工事計画認可申請書の一部補正について

川内原子力発電所第 1 号機

工事計画認可申請書の一部補正

令和 2 年 1 月 30 日付け原発本第 192 号にて申請した工事計画認可申請書について、添付資料の図面を詳細化するため補正する。あわせて、記載の適正化を行う。

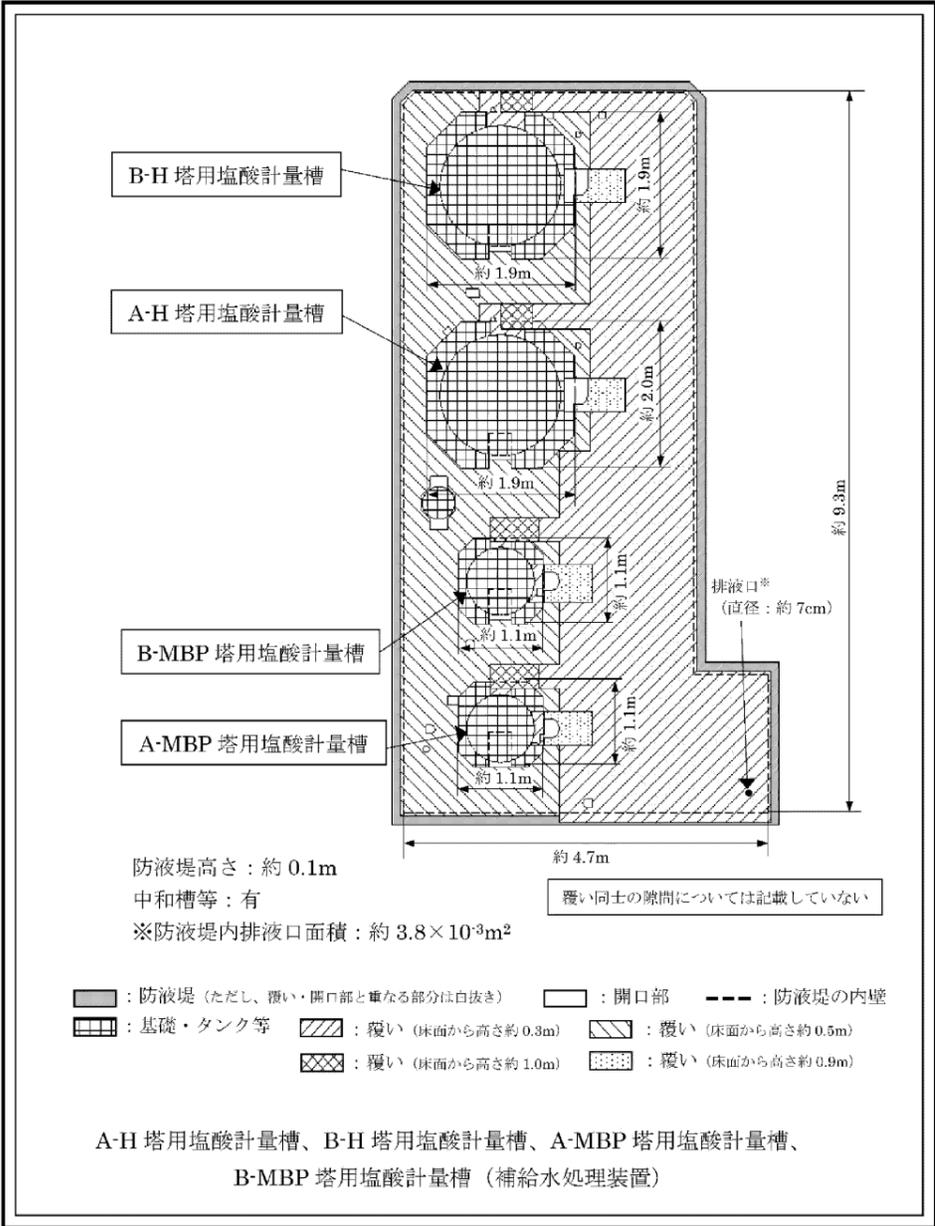
補正前	補正後	備考
<div data-bbox="302 436 1240 966" data-label="Diagram"> <p>第2-2-2図 受動的に機能を発揮する設備（敷地内固定源）（1/8）</p> </div> <div data-bbox="302 1012 1240 1669" data-label="Diagram"> <p>第2-2-2図 受動的に機能を発揮する設備（敷地内固定源）（2/8）</p> </div>	<div data-bbox="1448 445 2386 1522" data-label="Diagram"> <p>第2-2-2図 受動的に機能を発揮する設備（敷地内固定源）（1/8）</p> </div>	<p>備考</p> <p>図面の詳細化</p>

補正前	補正後	備考
	 <p> B-H 塔用塩酸計量槽 A-H 塔用塩酸計量槽 B-MBP 塔用塩酸計量槽 A-MBP 塔用塩酸計量槽 </p> <p> 防液堤高さ：約 0.1m 中和槽等：有 ※防液堤内排液口面積：約 $3.8 \times 10^{-3} \text{m}^2$ </p> <p> 排液口※ (直径：約 7cm) </p> <p> 約 1.9m 約 1.9m 約 2.0m 約 1.9m 約 1.1m 約 1.1m 約 1.1m 約 1.1m 約 4.7m 約 9.3m </p> <p> 覆い同士の隙間については記載していない </p> <p> ■：防液堤（ただし、覆い・開口部と重なる部分は白抜き） □：開口部 ---：防液堤の内壁 ▨：基礎・タンク等 ▧：覆い（床面から高さ約 0.3m） ▩：覆い（床面から高さ約 0.5m） ▪：覆い（床面から高さ約 1.0m） ▫：覆い（床面から高さ約 0.9m） </p> <p> A-H 塔用塩酸計量槽、B-H 塔用塩酸計量槽、A-MBP 塔用塩酸計量槽、 B-MBP 塔用塩酸計量槽（補給水処理装置） </p> <p> 第2-2-2図 受動的に機能を発揮する設備（敷地内固定源）（2/8） </p>	<p>図面の詳細化</p>

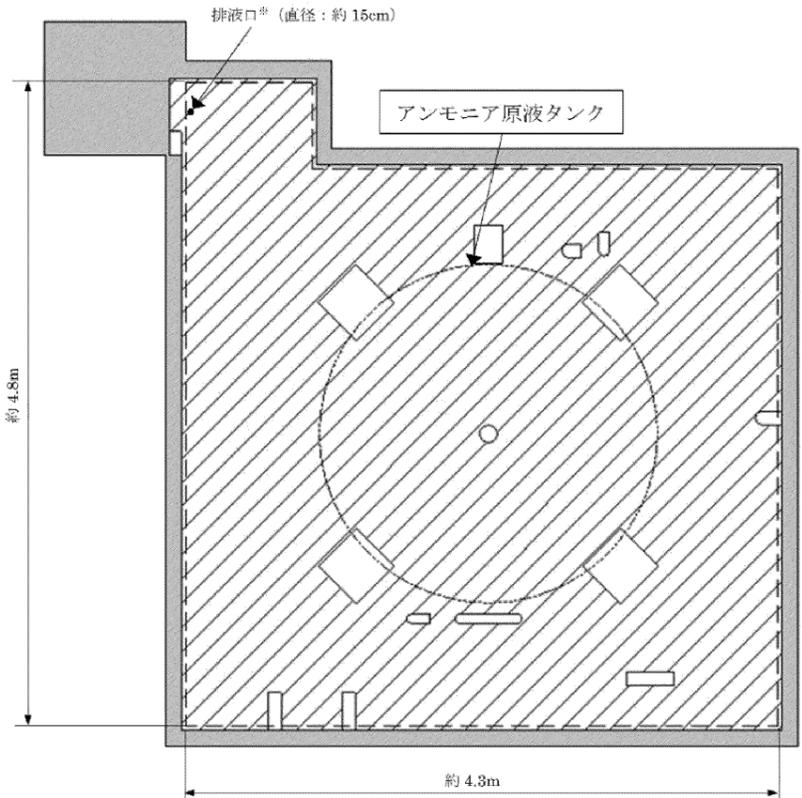
補正前	補正後	備考
<div data-bbox="302 478 1240 936" data-label="Diagram"> <p>塩酸貯槽 (排水処理装置)</p> </div> <p data-bbox="388 940 1101 972">第2-2-2図 受動的に機能を発揮する設備 (敷地内固定源) (3/8)</p> <div data-bbox="302 1016 1240 1514" data-label="Diagram"> <p>アンモニア原液タンク (薬液注入装置)</p> </div> <p data-bbox="388 1528 1110 1560">第2-2-2図 受動的に機能を発揮する設備 (敷地内固定源) (4/8)</p> <p data-bbox="655 1780 863 1808">- 3(1)・別添・15 -</p>	<div data-bbox="1448 453 2386 1230" data-label="Diagram"> <p>塩酸貯槽</p> <p>排水口* (直径: 約4cm)</p> <p>防液堤高さ: 約0.7m 中和槽等: 有 ※防液堤内排水口面積: 約$1.3 \times 10^{-3} \text{m}^2$</p> <p>■: 防液堤 □: 開口部 ▤: 基礎・タンク等</p> <p>塩酸貯槽 (排水処理装置)</p> </div> <p data-bbox="1531 1234 2243 1266">第2-2-2図 受動的に機能を発揮する設備 (敷地内固定源) (3/8)</p> <p data-bbox="1798 1780 2006 1808">- 3(1)・別添・16 -</p>	<p data-bbox="2466 468 2653 499">図面の詳細化</p>

補正前	補正後	備考
<p style="text-align: center;">—</p>	<div data-bbox="1448 445 2380 1591" style="border: 1px solid black; padding: 10px;">  <p style="text-align: center;">アンモニア原液タンク (薬液注入装置)</p> <p style="text-align: center;">第2-2-2図 受動的に機能を発揮する設備 (敷地内固定源) (4/8)</p> </div> <p style="text-align: center;">— 3(1)・別添・17 —</p>	<p>図面の詳細化</p>

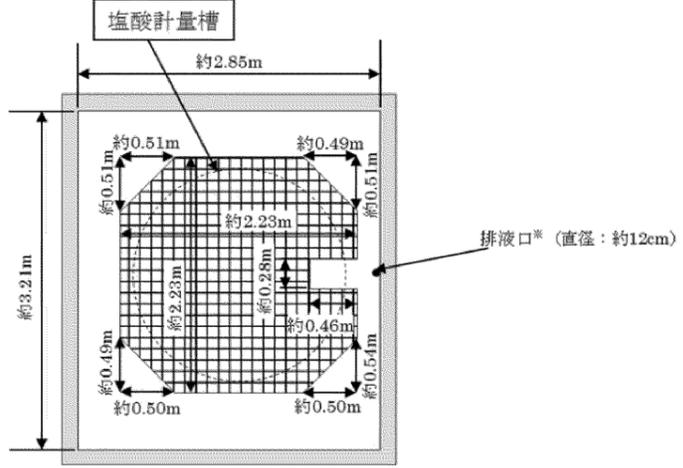
補正前	補正後	備考
<div data-bbox="302 438 1240 934" data-label="Diagram"> <p>塩酸貯槽 (1号機復水脱塩装置)</p> </div> <p data-bbox="391 940 1107 972">第2-2-2図 受動的に機能を発揮する設備 (敷地内固定源) (5/8)</p> <div data-bbox="302 1026 1240 1522" data-label="Diagram"> <p>塩酸計量槽 (1号機復水脱塩装置)</p> </div> <p data-bbox="391 1528 1107 1560">第2-2-2図 受動的に機能を発揮する設備 (敷地内固定源) (6/8)</p> <p data-bbox="652 1774 860 1806">- 3(1)・別添・16 -</p>	<div data-bbox="1442 445 2380 1369" data-label="Diagram"> <p>排水口※ (直径: 約15cm)</p> <p>約4.57m</p> <p>約4.77m</p> <p>約1.03m</p> <p>約1.03m</p> <p>約1.02m</p> <p>約1.05m</p> <p>約0.15m</p> <p>約0.31m</p> <p>約3.52m</p> <p>約3.51m</p> <p>約1.02m</p> <p>約1.04m</p> <p>約1.03m</p> <p>塩酸貯槽</p> <p>防液堤高さ: 約0.1m 中和槽等: 有 ※防液堤内排水口面積: 約$1.7 \times 10^{-2} \text{m}^2$</p> <p>■: 防液堤 □: 開口部 ▨: 基礎・タンク等</p> <p>塩酸貯槽 (1号機復水脱塩装置)</p> </div> <p data-bbox="1531 1381 2246 1413">第2-2-2図 受動的に機能を発揮する設備 (敷地内固定源) (5/8)</p> <p data-bbox="1795 1774 2003 1806">- 3(1)・別添・18 -</p>	<p data-bbox="2469 466 2656 497">図面の詳細化</p>

補正前	補正後	備考
<p style="text-align: center;">—</p>	<div data-bbox="1448 451 2383 1234" style="border: 1px solid black; padding: 10px;">  <p style="text-align: center;">塩酸計量槽</p> <p style="text-align: center;">約2.85m</p> <p style="text-align: center;">約3.21m</p> <p style="text-align: center;">約0.51m 約0.49m 約0.51m 約0.51m</p> <p style="text-align: center;">約0.51m 約2.23m 約0.49m</p> <p style="text-align: center;">約0.49m 約2.23m 約0.28m 約0.46m</p> <p style="text-align: center;">約0.50m 約0.50m 約0.54m</p> <p style="text-align: right;">排水口※ (直径: 約12cm)</p> <p>防液堤高さ: 約0.1m 中和槽等: 有 ※防液堤内排水口面積: 約$1.1 \times 10^{-2} \text{m}^2$</p> <p>■ : 防液堤 □ : 開口部 ▨ : 基礎・タンク等</p> <p style="text-align: center;">塩酸計量槽 (1号機復水脱塩装置)</p> </div> <p style="text-align: center;">第2-2-2図 受動的に機能を発揮する設備 (敷地内固定源) (6/8)</p>	<p>図面の詳細化</p>

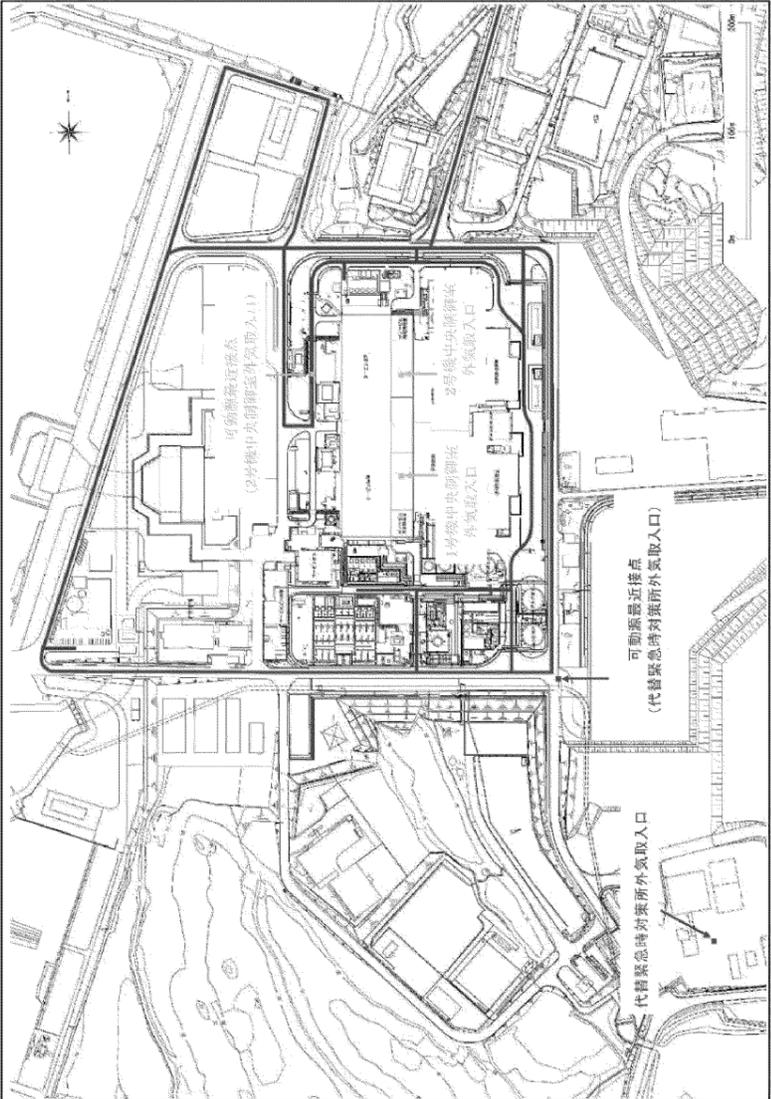
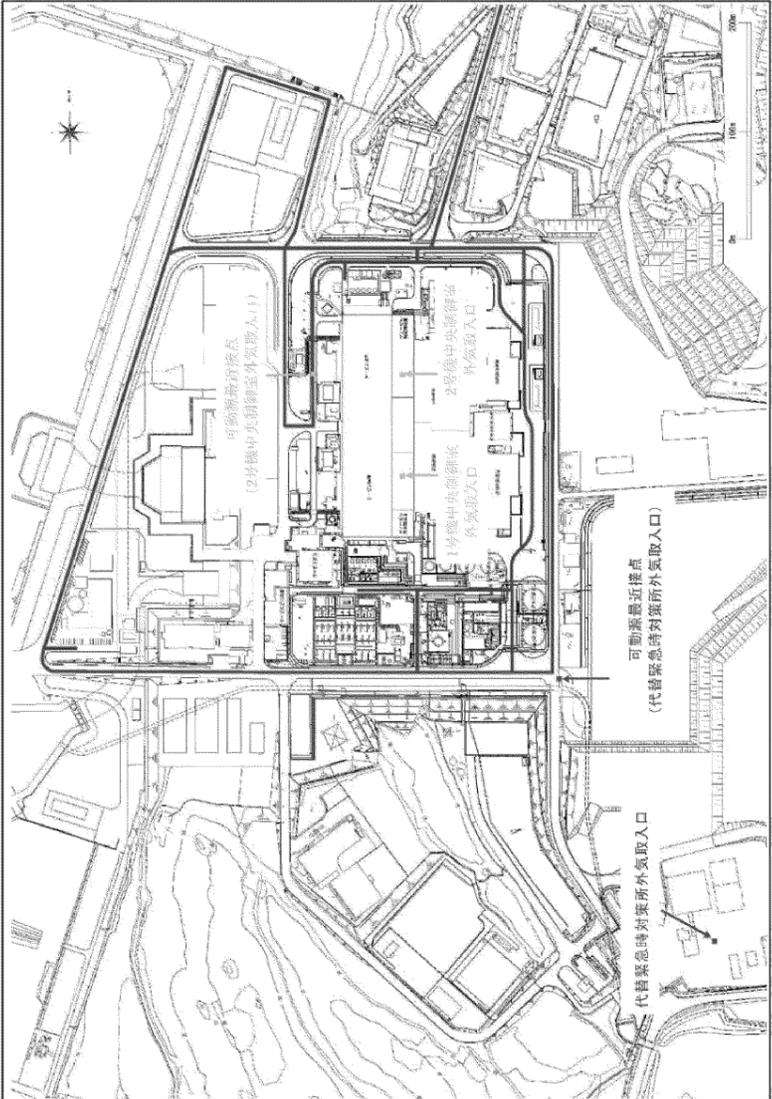
補正前	補正後	備考
 <p>第2-3-1図 中央制御室等の外気取入口と可動源の輸送ルートとの位置関係</p> <p>可動源最近接点 (代替緊急時対策所外気取入口)</p> <p>代替緊急時対策所外気取入口</p> <p>4号機中央制御室外気取入口(1)</p> <p>2号機中央制御室外気取入口</p> <p>1号機中央制御室外気取入口</p>	 <p>第2-3-1図 中央制御室等の外気取入口と可動源の輸送ルートとの位置関係</p> <p>可動源最近接点 (代替緊急時対策所外気取入口)</p> <p>代替緊急時対策所外気取入口</p> <p>4号機中央制御室外気取入口(1)</p> <p>2号機中央制御室外気取入口</p> <p>1号機中央制御室外気取入口</p>	<p>図面の詳細化に伴う頁番号変更</p>

第 2-2-2 図 受動的に機能を発揮する設備 (敷地内固定源) (7/8)

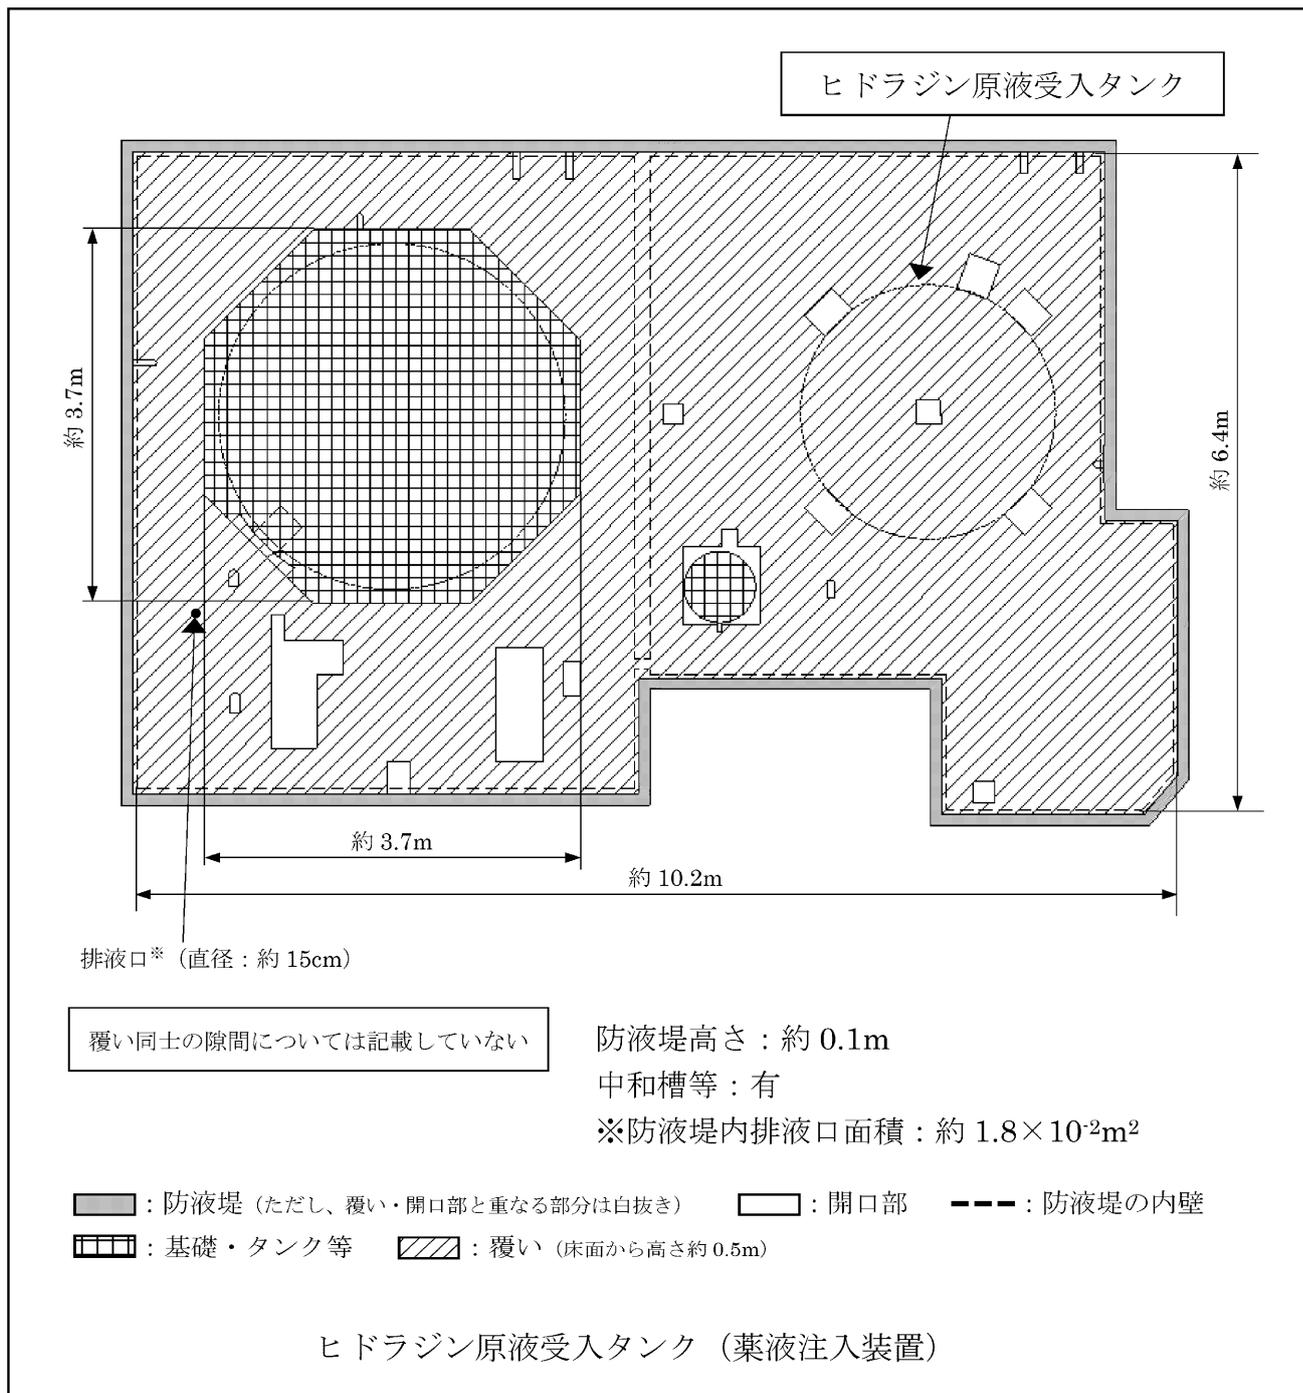
補正前	補正後	備考
<div data-bbox="305 457 1240 934" data-label="Diagram"> <p>第2-2-2図 受動的に機能を発揮する設備（敷地内固定源）（7/8）</p> </div> <div data-bbox="305 1018 1240 1633" data-label="Diagram"> <p>第2-2-2図 受動的に機能を発揮する設備（敷地内固定源）（8/8）</p> </div>	<div data-bbox="1448 447 2383 1449" data-label="Diagram"> <p>第2-2-2図 受動的に機能を発揮する設備（敷地内固定源）（7/8）</p> </div>	<p>図面の詳細化</p>

第2-2-2 図 受動的に機能を発揮する設備 (敷地内固定源) (8/8)

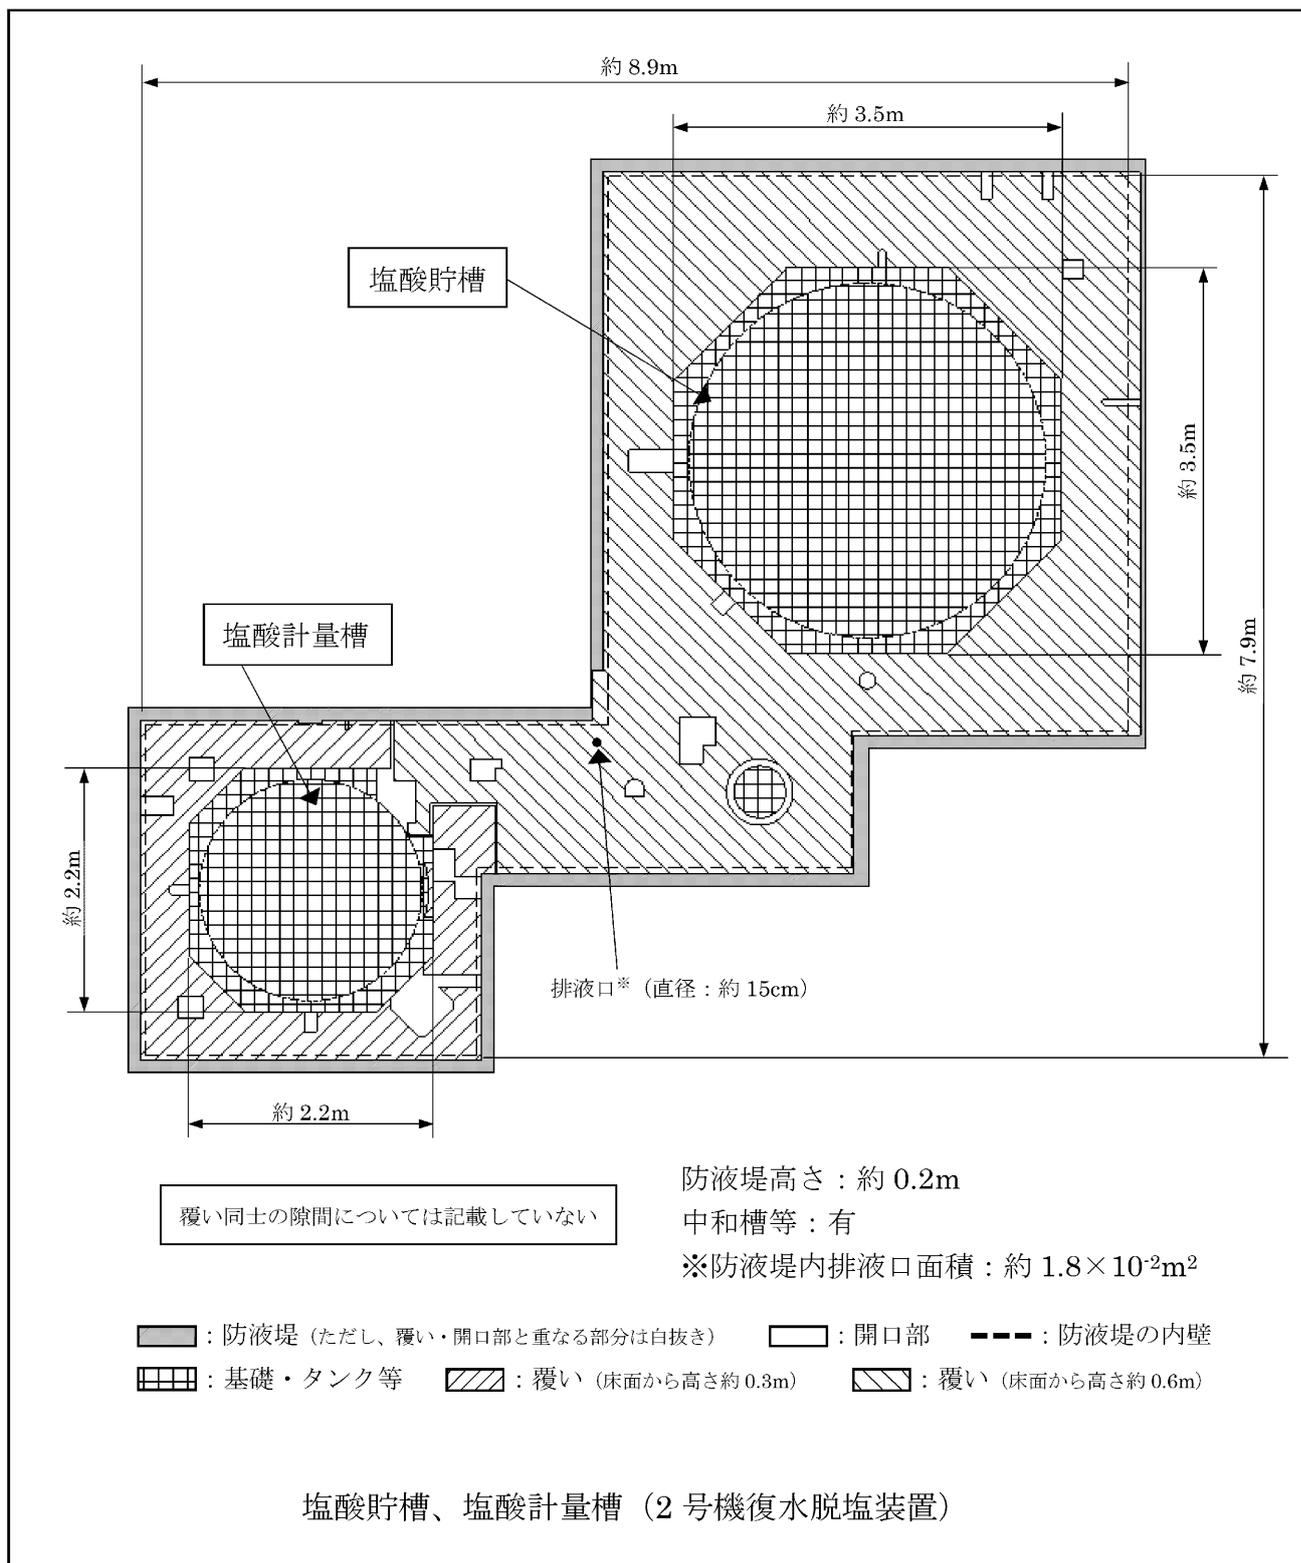
補正前	補正後	備考
<p style="text-align: center;">—</p>	<p style="text-align: center;">第2-2-2図 受動的に機能を発揮する設備（敷地内固定源）（8/8）</p>	<p>図面の詳細化</p>
